Gemeinde Kirchheim b. München

10. Bauausschuss vom 19.11.2024

Bezeichnung des TOPs: Bebauungsplan Nr. 87/H "Heimstetten West" - 7. Änderung "Sonderbau Freilichtmuseum Bajuwarenhof"; Billigungs- u. Auslegungsbeschluss

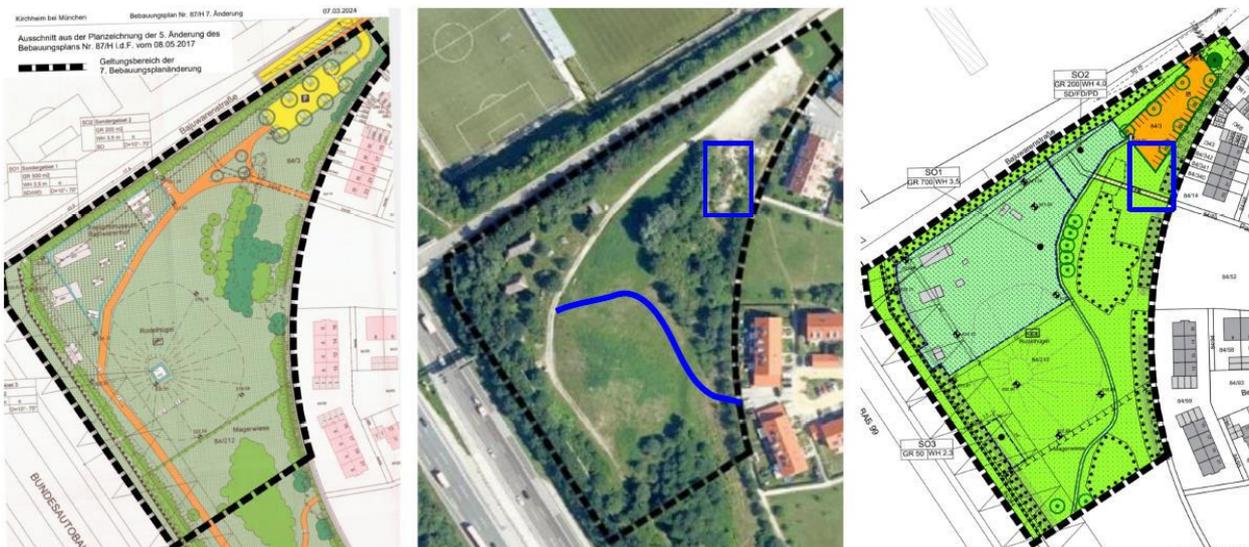
Im Planungsumfang befinden sich unsere Stromversorgungsanlagen mit einem Verteilerkasten.

Unsere bestehenden Stromversorgungsanlagen (rot eingezeichnet) sind aus dem Eintrag im beiliegenden Planentwurf und Bestandplanauszug zu ersehen.

Wir weisen darauf hin, dass für Baumpflanzungen ein Mindestabstand von 2,5 m zu allen Kabeln, Leitungen und Schachtbauwerke der SWM gilt. Die Abstände werden zwischen der Baumachse und der Anlagenaußenkante gemessen. Grundlage ist die DIN 18920. Die vorhandene Überdeckung unserer Stromversorgungsanlagen darf sich durch bauliche Maßnahmen sowie Geländemodellierungen nicht verändern. Baumaßnahmen dürfen nur nach vorheriger örtlicher Einweisung in den Leitungsbestand durch unsere Aufgrabungskontrolle begonnen werden.

Die Stellungnahme wird zur Kenntnis genommen. Durch die Planung werden keine Baumpflanzungen, Geländemodellierungen oder ähnliche Maßnahmen begründet, die eine Beeinträchtigung der Stromversorgungsanlagen befürchten lassen. Eine Änderung der Planunterlagen ist nicht zu veranlassen.

Abb. 2 Aktuelle Situation vor Ort

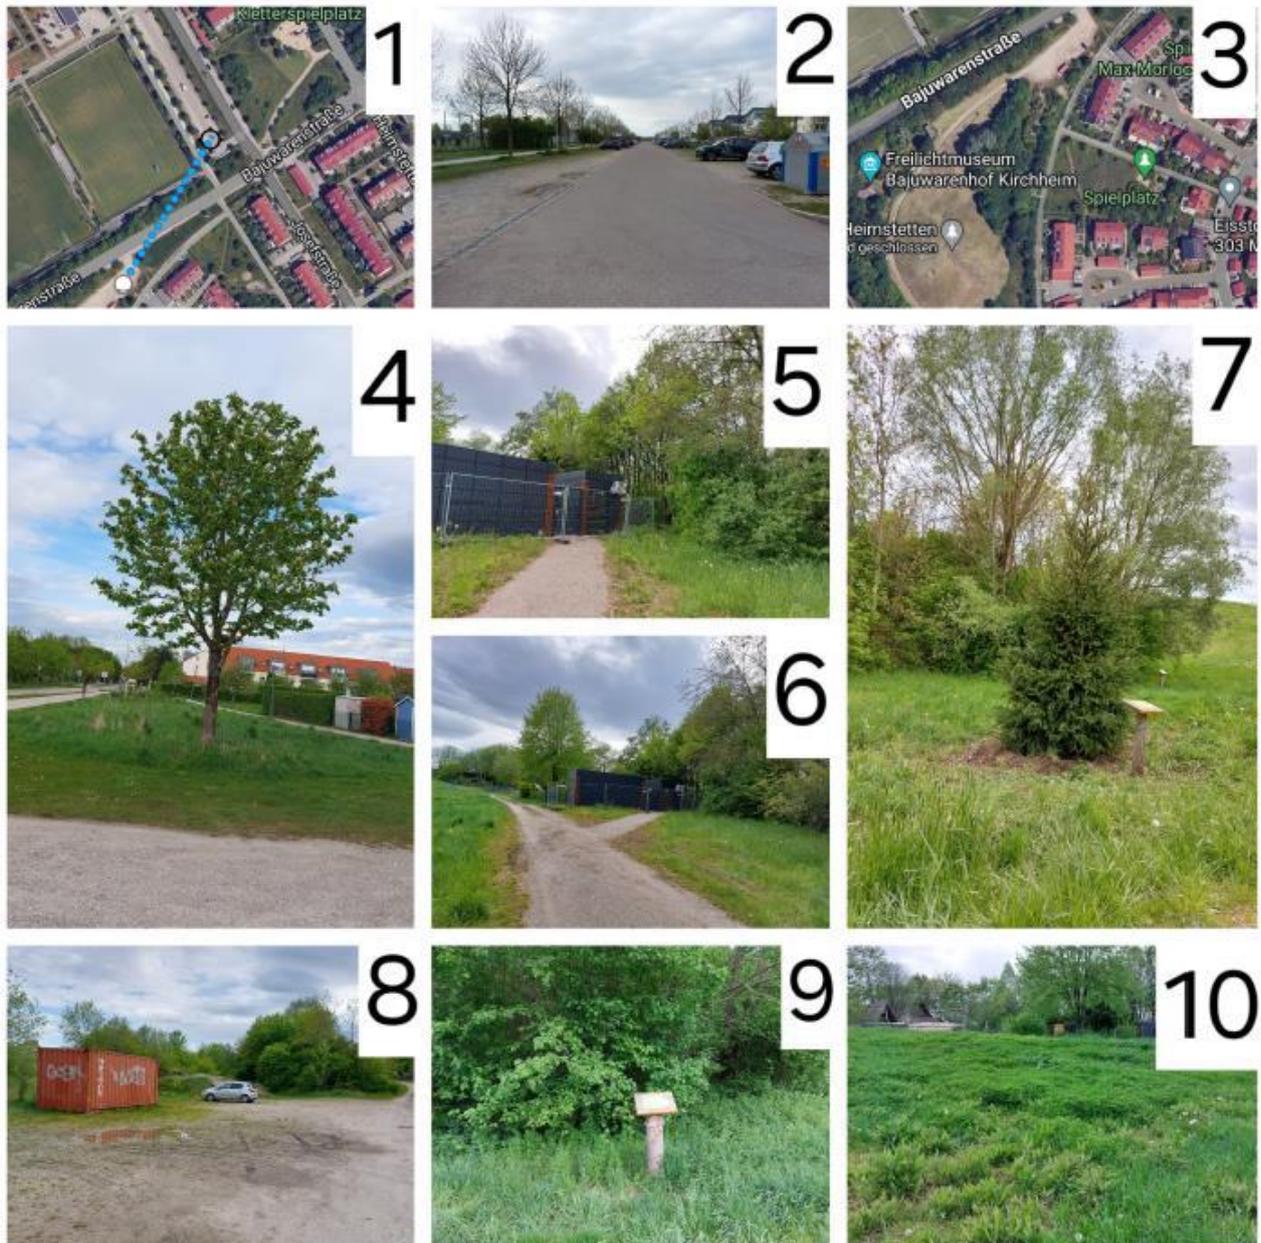
Beim Bau des Kassenhauses ist die benachbarte Kirschkriecher-Hecke an der Bajuwarenstr. zu schonen. Dies ist bei der Aufstellung der Übergangslösung schon nicht gelungen (siehe Abb. 2 Nr. 5 und 6). Die Kirschkriecher (bayerisch Kriacherl) wurden als altertümliches Obstgehölz, das schon den Kelten bekannt war, gepflanzt. Die Blüten bieten im Frühjahr den Insekten reichlich Nahrung, im Spätsommer als Früchte Nahrung für Vögel und Insekten und für uns Menschen sind die Früchte zum Marmelade kochen geeignet. Die Wiese vor dem Gehölzbestand im Osten des Gebiets ist erstaunlich feucht. Am Gehölzsaum und auf der Wiese davor hat sich eine feuchtigkeitsliebende Flora mit Brennnesseln und Symphytum (Beinwell) entwickelt (Abb. 2 Nr. 9 und 10). Beide Pflanzen waren im Frühmittelalter den Bajuwaren sicher schon als Heilpflanzen bekannt.

Bei Baumpflanzungen für den Baumlehrpfad sollte auf den richtigen Untergrund geachtet werden. Die Fichte aus Abb. 2 Nr. 7 wurde gerade nachgepflanzt, weil die erste Fichte wegen des zu feuchten Untergrunds eingegangen ist. Warum hat man keine Erle gepflanzt? Übrigens stehen weder Erle noch Fichte in der Pflanzenliste der neuen Satzung des Bebauungsplans.

Der Gehölzbestand entlang der Bajuwarenstraße soll erhalten werden und ist entsprechend als Fläche für die Erhaltung von Bäumen, Sträuchern und sonstigen Bepflanzungen im Satzungsentwurf festgesetzt.

Eine Pflanzung von 5 neuen Bäumen ist nicht vorgesehen. Bei den Planzeichen handelt es sich – wie bereits in der 5. Änderung des Bebauungsplans 87/H – um zu erhaltende Bäume, die im Bestand bereits vorhanden sind. Die in der Stellungnahme vorgeschlagene Wegeführung wird so nicht möglich sein, da sie durch das erweiterte Museumsgelände führen würde und somit nicht öffentlich zugänglich wäre. Um eine fußläufige Erschließung der umliegenden Freiflächen sicherzustellen, ist ein Weg außerhalb des Museumsgeländes erforderlich.
